改善箇所説明図

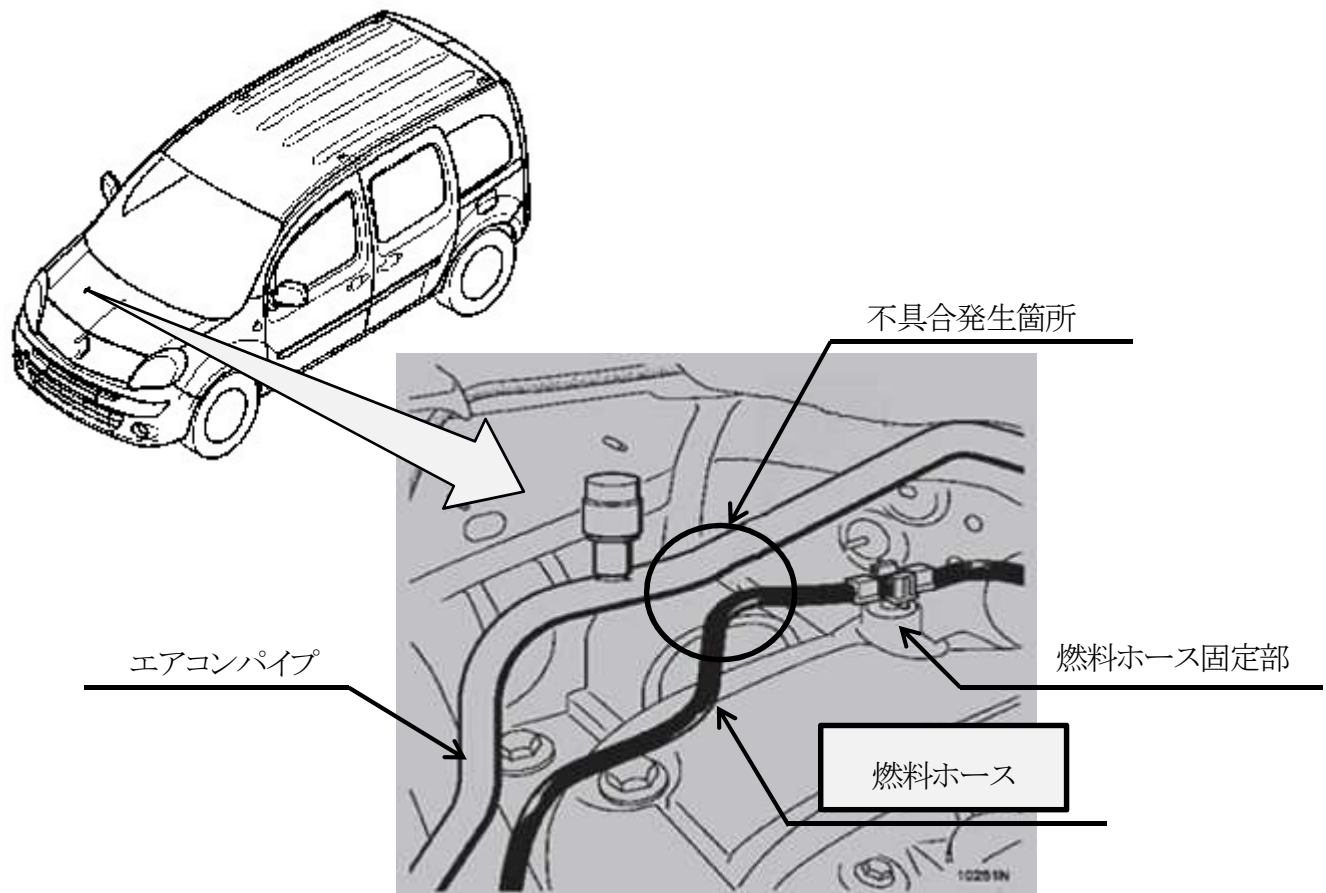
（エンジンルームにおいて、燃料ホースの取り回しの指示が不適切なため、燃料ホースとエアコンパイプが干渉するものがある。そのため、そのままの状態で使用を続けると、燃料ホースが摩耗して燃料が漏れるおそれがある。）

全車両、燃料ホースとエアコンパイプに保護チューブを装着して適切な位置に燃料ホースを取り付ける。なお、燃料ホースに摩耗がある場合は、新品に交換する。
